用户原RNA：真实表面网格与结构属性审查

来自原CAE副本的活动实例；当前截面和约束仍待修复，未展示变形或应力结果

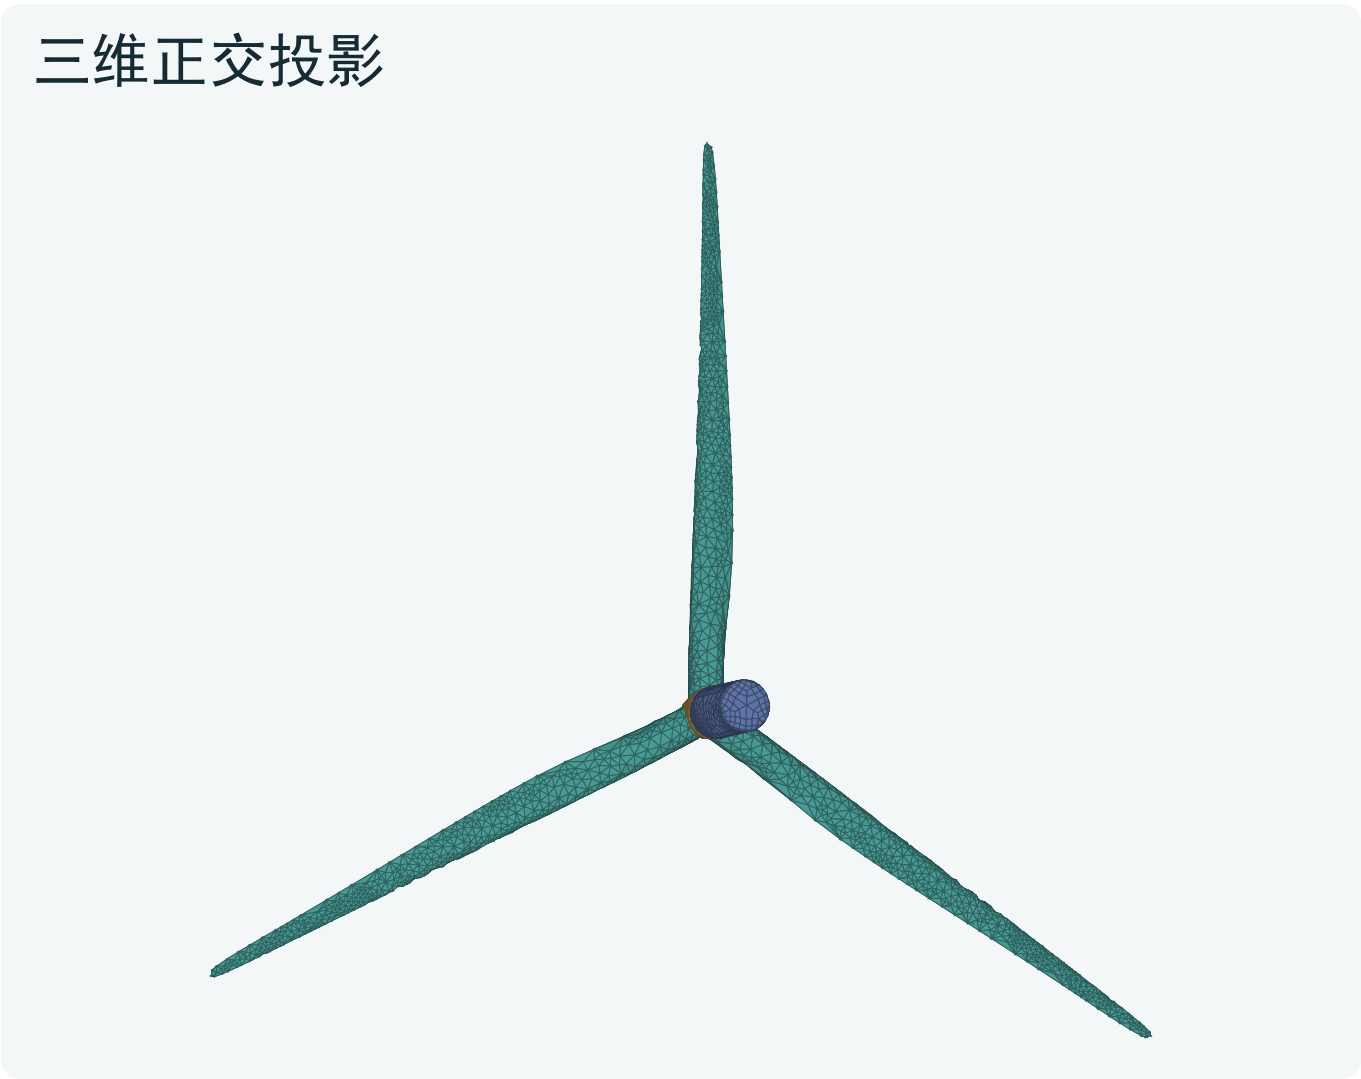
网格：4,641节点 / 7,209单元（S3、S4R）；两源模型的坐标与连接导出哈希一致
审查缺项：表面网格误挂梁截面；整叶面六自由度耦合约束相对变形；原工程保留
依据：原模型SHA及网格CSV、Abaqus 2025壳单元/耦合说明；长度按工程SI口径解释
